Strömungsmengenregler bis Anfang Mai 2016

Beiblatt

Ersatzteil
Strömungsmengenregler
OV-Art.Nr.: 9010320

Flow controller up to beginning of May 2016

Variante:
Strömungsmengenregler ab Mai 2016

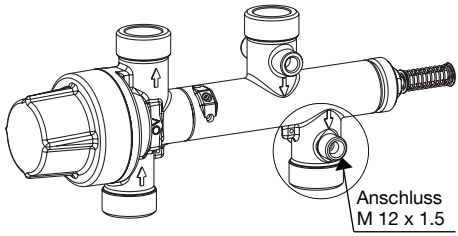
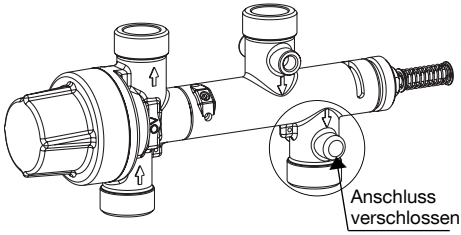
Strömungsmengenregler mit zusätzlichem Anschluss für die Zirkulationsleitung der Heizungsseite (gebogenes Kupferrohr).

Verschiedene Varianten der Wohnungsstationen:
Beim Einbau des Strömungsmengenreglers ist zu beachten, welche Ausführung bisher in der “Regudis W”- Station verbaut ist.

Ersatzteil:
OV-Art. Nr.: 1343050

Model:
Flow controller since
May 2016

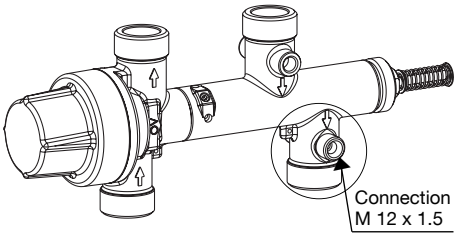
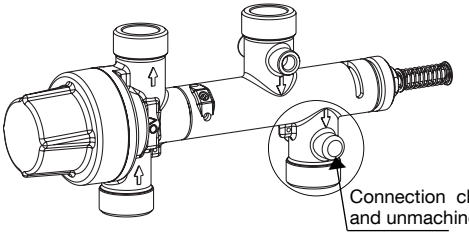
Flow controller with additional connection for the circulation pipe on the heating side (bent copper pipe).

Different dwelling station models:
When replacing the flow controller, the model installed in the dwelling station “Regudis W” must be observed as follows.

Spare part:
OV item no.: 1343050

Version:
Robinet pressostatique de priorité E.C.S. à partir de Mai 2016

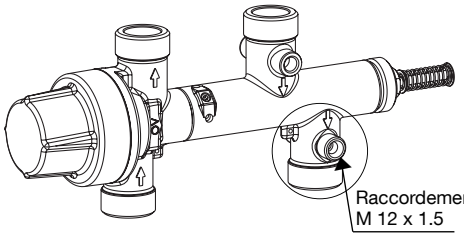
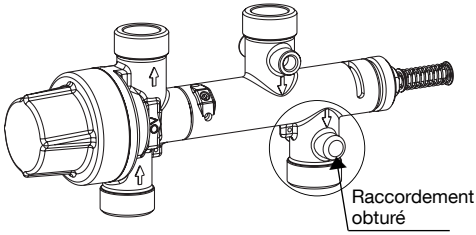
Robinet pressostatique de priorité E.C.S. avec raccord additionnel pour la conduite de bouclage d'E.C.S. sur le côté chauffage (tube en cuivre cintré).

Différents modèles de la station d'appartement:
Avant le montage du robinet pressostatique de priorité E.C.S., il est à déterminer laquelle de ses versions était installée jusqu'à présent dans le «Regudis W».

Pièce de rechange:
Réf. OV: 1343050
